COMUNE DI CASTEL VISCARDO  
Provincia di Terni

**Oggetto: Impianto Pilota Geotermico denominato Castel Giorgio così come definito dall'art.9 del D. Lgs. n. 28 del 03/03/2011, da realizzarsi in Provincia di Terni, nel Comune di Castel Giorgio (TR)/ Osservazioni su II° ripubblicazione in scadenza 08.07.2014.**

**AI SENSI DELL'ART.24 (CONSULTAZIONE) DEL D.LGS. 152/2006 E SS. MM. E II.  
ALL' IMPIANTO PILOTA GEOTERMICO DENOMINATO CASTEL GIORGIO  
COSÌ COME DEFINITO DALL'ART. 9 DEL D.LGS. N. 28 DEL 3 MARZO 2011  
COMUNE DI CASTEL GIORGIO (TR)  
A SEGUITO DI RIPUBBLICAZIONE DOCUMENTAZIONE INTEGRATIVA  
AVVENUTA IN DATA 09.05.2014  
CON TERMINE PRESENTAZIONE OSSERVAZIONI DEL PUBBLICO  
DELL' 08.07.2014**

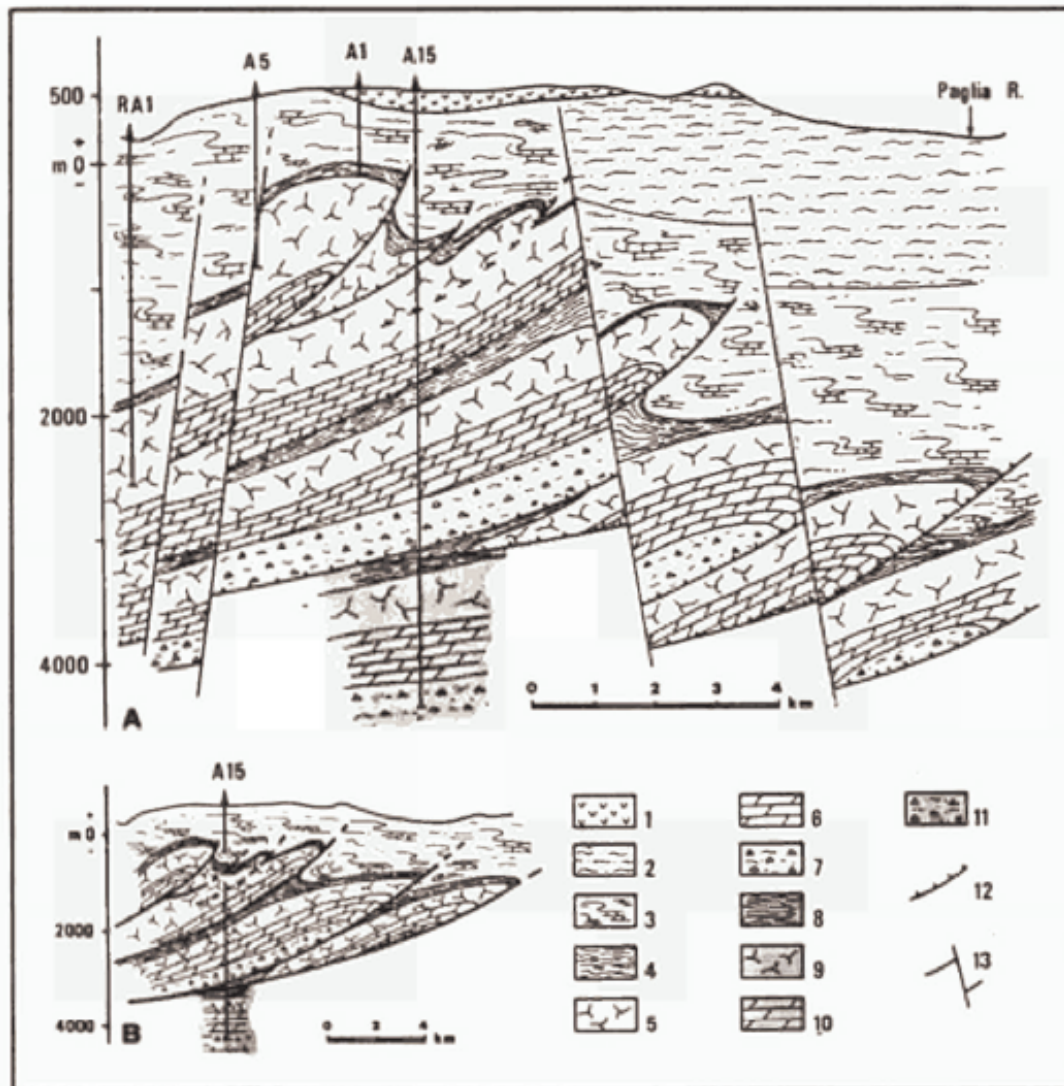
A pag. 65 si cita "...La sovrapposizione tettonica di queste unità carbonatiche costituisce un unico serbatoio geotermico di grande spessore (oltre 3700 m), caratterizzato da un gradiente geotermico molto basso ( $< 0,3 \text{ }^\circ\text{C}/10 \text{ m}$ ) con temperatura variabile da  $140^\circ\text{C}$  a  $210^\circ\text{C}$  indicativo di una circolazione convettiva dei fluidi (Buonasorte et al. 1991)...."

La stessa figura citata da Buonasorte et al. 1989 (allegata), evidenzia la presenza di orizzonti scistosi a bassa permeabilità inframezzate alle serie carbonatiche, confermando le criticità sulla permeabilità del serbatoio e la continuità idraulica tra area di prelievo ed area di re-immissione.
